FW: Doorgest.: RE: Betr.: FW: Ruimtelijke ontwikkeling Molenweg 22 te Abcoude

DATUM	20 november 2015	TEAM	GRO
ZAAKKENMERK	Z-GRO_VBP-2015-4168	REFERENTIE	de heer R. van Duinkerken
NUMMER	8172AEFA	DOORKIESNUMMER	030-2583331
UW E-MAIL VAN	23 oktober 2015	FAX	030-2583139
UW NUMMER	-	E-MAILADRES	robert.van.Duinkerken@Provincie-Utrecht.nl
BIJLAGE(N)	-	ONDERWERP	Reactie voorontwerpbestemmingsplan Molenweg 22 Abcoude

Vooroverleg voorontwerp bestemmingsplan Molenweg 22 te Abcoude

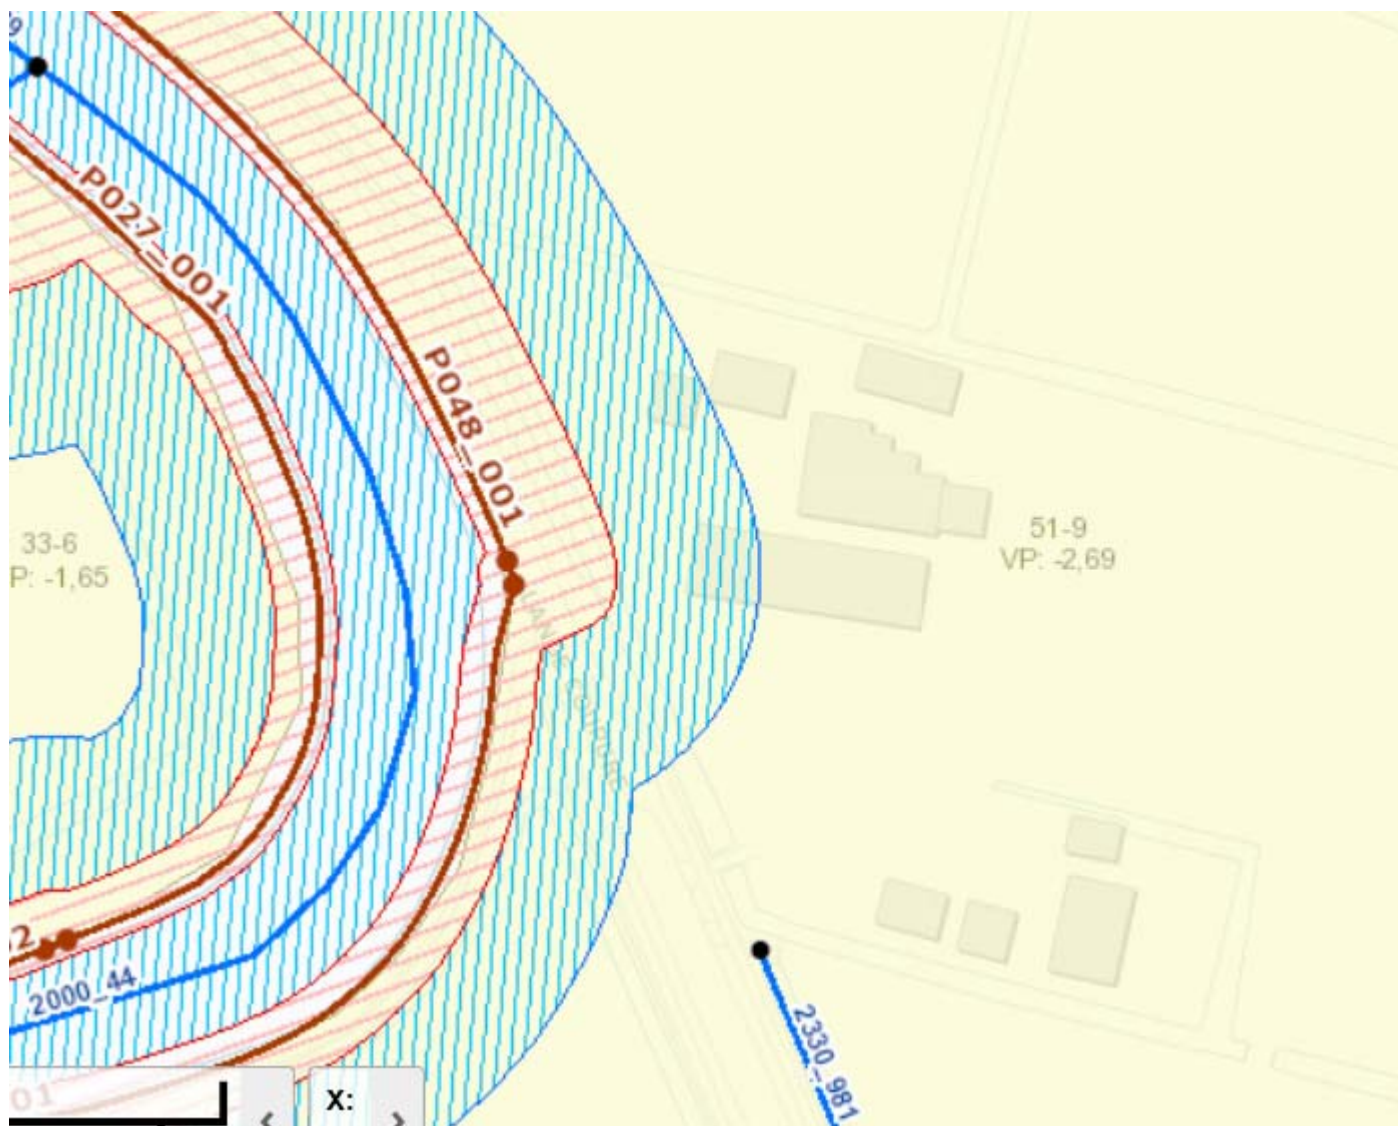
Toch nog een paar tekstuele opmerkingen op de toelichting. Eerder gaf ik al aan dat de verbeelding en beschermingszones van de waterkering moeten worden aangepast.

Op de verbeelding was nog niet de juiste beschermingszone weergegeven. Ik vermoed dat bovenstaande tekst dan aangepast moet worden (waarschijnlijk valt de uitbouw dan binnen beschermingszone).

De verbeelding zoals je die stuurde is zo te zien nog niet aangepast aan mijn onderstaande advies.

Hierbij de uitsneden waarop de zonering van de dijk staan, het waterpeil, en de ligging van de primaire watergangen. In de bijlage hangt het dijkprofiel dat van belang is wanneer er gebouwd gaat worden in de beschermingszone.
